ZP-1706/20

Dotyczy: postępowania o udzielenie zamówienia publicznego na dostawy odczynników laboratoryjnych wraz z dzierżawą aparatów dla Laboratorium Analitycznego (znak sprawy: Z/21/PN/20).

I. Zamawiający informuje, że modyfikuje w Załączniku nr 3 do SIWZ opis przedmiotu zamówienia w zakresie zadania 1 tj. Zintegrowany system analityczny do wykonywania badań z zakresu biochemii i immunochemii ze stacją uzdatniania wody oraz aparaturą backupową i wewnątrzlaboratoryjną kontrolą jakości.

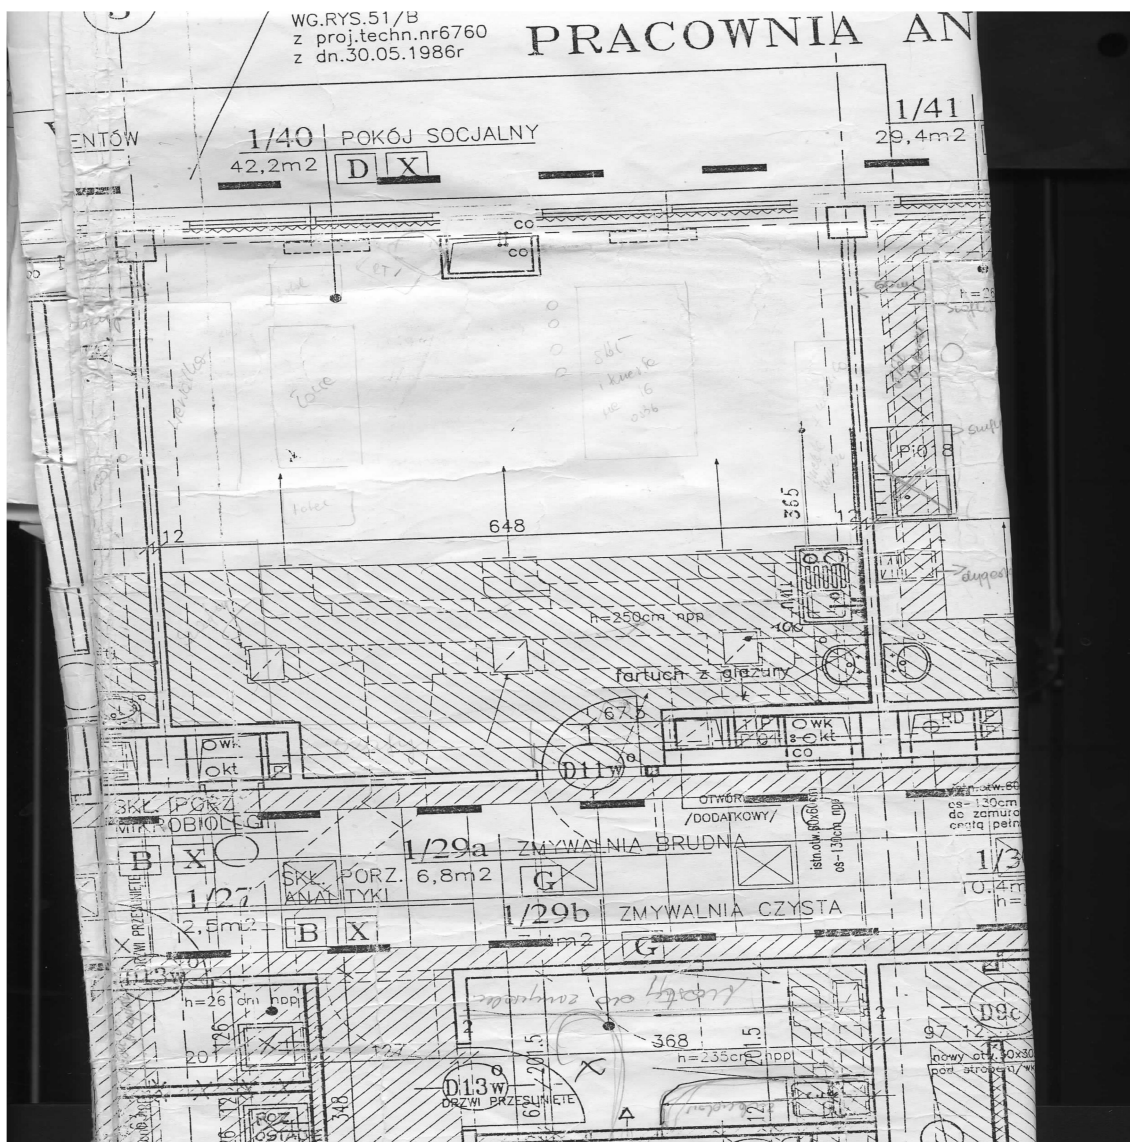
Prosilibyśmy Zamawiającego o udostępnienie projektu pomieszczenia – (rzutu pracowni wraz ze wskazaniem miejsca na analizatory).

W odpowiedzi na powyższe zapytanie udostępniam projekt pomieszczenia. Zamawiający zaprasza Państwa na wizję lokalną. Termin oraz godzinę należy ustalić z Kierownikiem Laboratorium Analitycznego pod numerem 56 6414580 lub Kierownikiem zespołu techników tel.56 6414585 oraz Kierownikiem Wydziału Energetycznego tel. 503466656.
